# Deckblatt zum Feststellungsentwurf für die A1 AS Kelberg – AS Adenau

Stellungnahme des LBM Trier zur Entwässerungsplanung A1 Kelberg – Adenau im Zusammenhang mit der Hochwasserkatastrophe am 14./15. Juli 2021 (LBM Trier, 27.01.2022)

Naturschutzfachlicher Beitrag zur zusätzlichen Flächeninanspruchnahmen durch die Erweiterung der Regenrückhaltebecken II, III, IV und V auf ein 50-jährliches Niederschlagsereignis (LBM Trier, 06.04.2022)

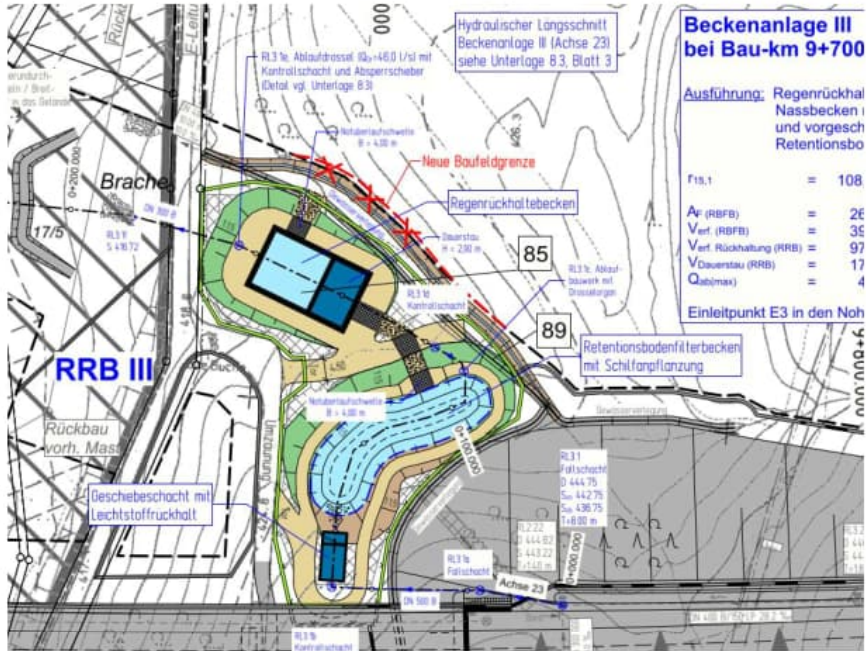
Durch die Änderung des RRB II infolge der Anpassung der Jährlichkeit des Regenrückhaltebeckens und der zusätzlichen Anlage einer Retentionsbodenfilteranlage wird zusätzlich eine Fläche von 155 m<sup>2</sup> Eichenwald mit starkem bis mittleren Baumholz (AB0) dauerhaft in Anspruch genommen ().

Bei einer Gesamtinanspruchnahme altholzreicher Wälder von 115.700 m<sup>2</sup> und entsprechender (Wald-)Ausgleichsmaßnahmen mit einer Gesamtfläche von 2.560.800 m<sup>2</sup> im Bezugsraum 4 „Nohner Wald“ (s. Unterlage 9.4) ist der Kompensationsbedarf nach wie vor gedeckt.

Bezogen auf die Erhaltungszielarten des VSGs „Ahrgebirge“ ist durch die Beanspruchung von 45 m<sup>2</sup> + 155 m<sup>2</sup> = 200 m<sup>2</sup> (Eichen-) Wald keine Relevanz erkennbar, die die bisherigen Bewertungen ändern würde.

### RRB III

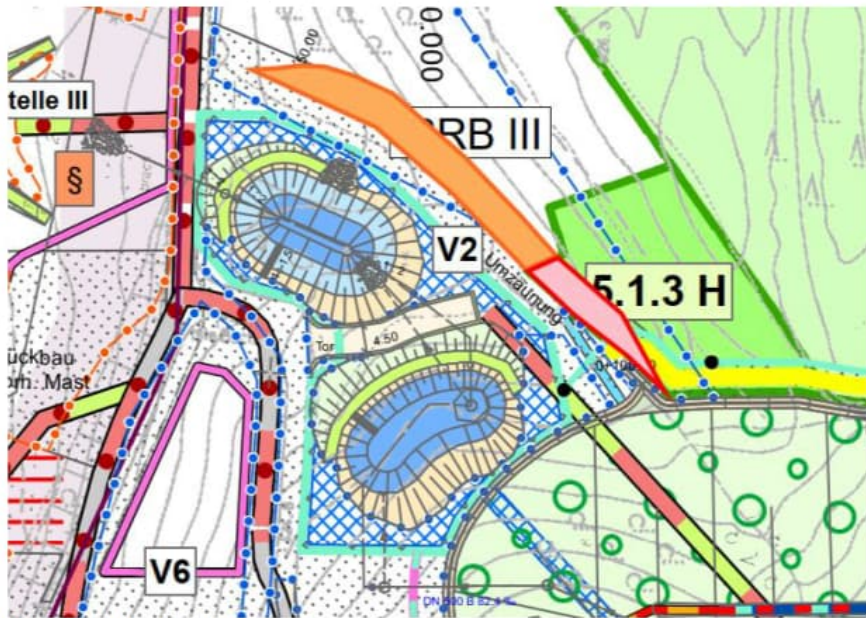
Das RRB und dessen geplante Erweiterung liegt außerhalb von FFH-Gebieten und außerhalb von VSGs. Betroffen sind durch die alte sowie neue Planung Waldbereiche, eine neue Waldrandsituation entsteht durch die geplante Erweiterung nicht.

Durch die Änderung des RRB III infolge der Anpassung der Jährlichkeit des Regenrückhaltebeckens und der zusätzlichen Anlage einer Retentionsbodenfilteranlage wird von der landschaftspflegerischen Maßnahme 5.1.3 H (CEF-Maßnahme Haselmaus; Entwicklung von Waldrand) i.V.m. der Vermeidungsmaßnahme V 9 (Waldrandgestaltung) eine Fläche von 94 m<sup>2</sup> dauerhaft beansprucht.

Durch die Änderung des RRB III infolge der Anpassung der Jährlichkeit des Regenrückhaltebeckens und der zusätzlichen Anlage einer Retentionsbodenfilteranlage wird zusätzlich eine Fläche von 312 m<sup>2</sup> Buchenwald (AA0), der einem LRT 9110 (Hainsimsen-Buchenwald) entspricht, jedoch außerhalb von FFH-Gebieten liegt und damit nicht dem FFH-Gebietsschutz unterliegt, dauerhaft in Anspruch genommen ()

Die Gesamtfläche des LRT 9110 im Bezugsraum 4 „Nohner Wald“ beträgt 1.201.400 m<sup>2</sup>. Die zusätzliche Inanspruchnahme entspricht einem Flächenanteil von 0,02 %. Diese Fläche liegt im Bereich des ursprünglich vorgesehenen Baufeldes, ist also insofern bereits in die Bilanzierung des LBP's eingegangen.

Um eine weitere Inanspruchnahme des LRT 9110 zu vermeiden, wird in der Neuplanung auf die Ausweisung eines Baufeldes in diesem Bereich verzichtet. Alle Arbeiten, einschließlich der Gewässerverlegung, erfolgen ausschließlich auf bereits ausgewiesenen Baufeldflächen.
